N/Ref : DISI/Foncier/cs.241  
Objet : Projet de révision du Plan Local d'Urbanisme  
Dossier suivi par Cécile Seguy

## **NOTE D'ANALYSE TECHNIQUE DU PLU DE SAINT JEAN DE MOIRANS- DOSSIER D'ARRET**

La présente analyse détaillée porte sur la révision du PLU de Saint Jean de Moirans tel qu'arrêté le 24 avril 2018.

*Illustration graphique des modifications du tracé de la zone N et autres ajustements réglementaires à prévoir eu égard au plan du domaine autoroutier ci-après*

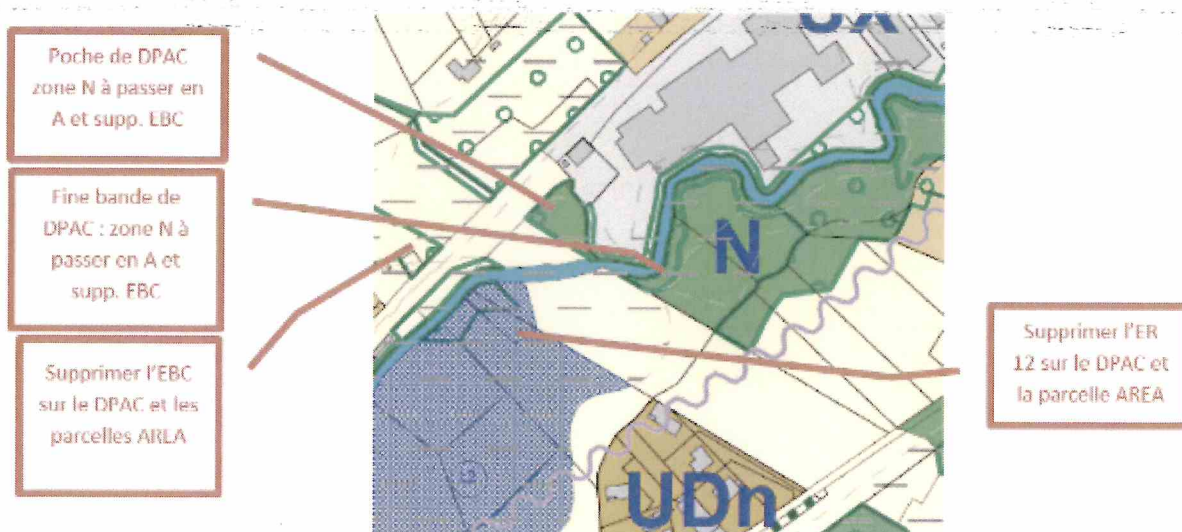
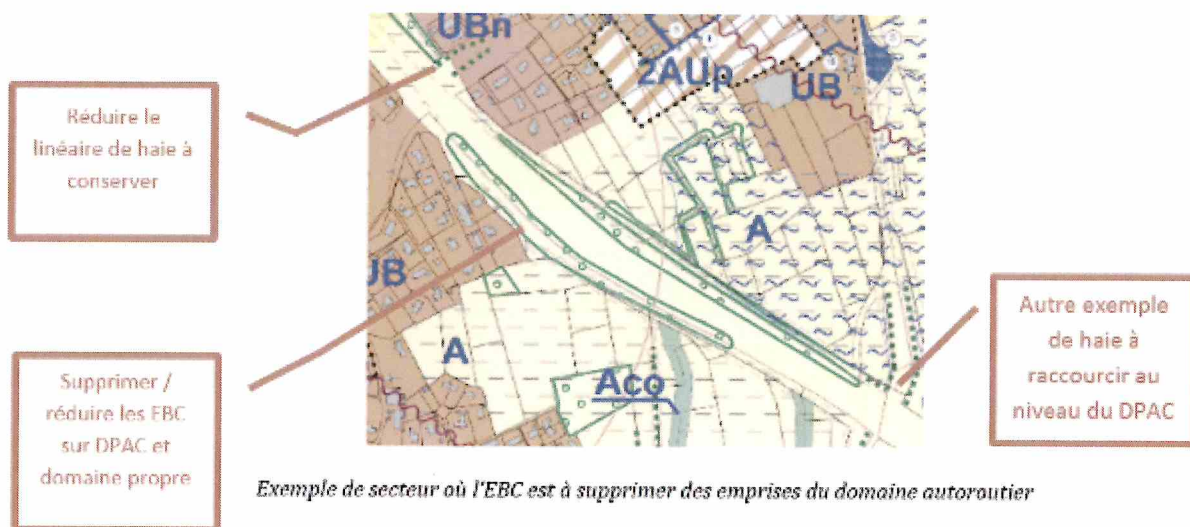
Toutefois, certaines parcelles appartenant au DPAC ou au concessionnaire semblent avoir été omises du classement en zone A. Il est nécessaire d'étendre la zone A afin d'englober l'ensemble du domaine autoroutier (DPAC). Il en est de même pour certaines petites parcelles appartenant au domaine propre d'AREA qui, même si elles ne sont pas dans le DPAC, participent à l'exploitation autoroutière et il est demandé de les classer dans la même zone que le DPAC.

Un exemple ci-dessous est donné sur un tronçon autoroutier, mais la même démarche est à appliquer tout le long de la traversée de l'A48.

*Exemple de secteur où l'EBC est à supprimer des emprises du domaine autoroutier*

⇒ **Étendre la zone A à l'ensemble du DPAC et au domaine propre d'AREA**

⇒ **Supprimer tout EBC dans l'emprise du DPAC et des parcelles du domaine propre du concessionnaire AREA, celles-ci étant affectées à l'exploitation autoroutière.**

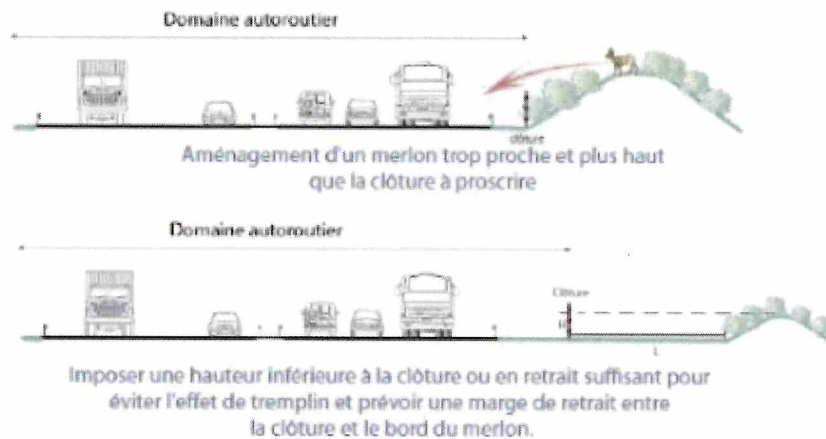
Il s'agit ici d'attirer l'attention des auteurs du PLU sur les incidences de la réglementation de zones limitrophes au domaine autoroutier, sachant que la préoccupation principale pour ces dernières est la prise en compte de la sécurité des usagers de l'autoroute et la réduction des risques de nuisances ou d'insécurité liés aux constructions et opérations à réaliser aux abords du DPAC.

Les zones limitrophes du DPAC sont les zones A, N, UD (dont son secteur UDn), UB (dont son secteur UBn) et UX.

Pour l'ensemble de ces zones, il est sollicité deux modifications qui pourraient trouver leur place dans les dispositions générales par exemple :

- Que les constructions et installations non liées à l'activité autoroutière respectent un recul d'au moins  $H = L$  pour les constructions et installations nécessaires à des équipements collectifs ou à des services publics, et d'au moins 50m à partir de l'axe de l'A48 pour les autres.
- Prévoir une règle de recul pour la création de merlons non liés à l'activité autoroutière, à proximité de l'A48 afin d'éviter les intrusions, comme illustré dans le schéma ci-dessous.
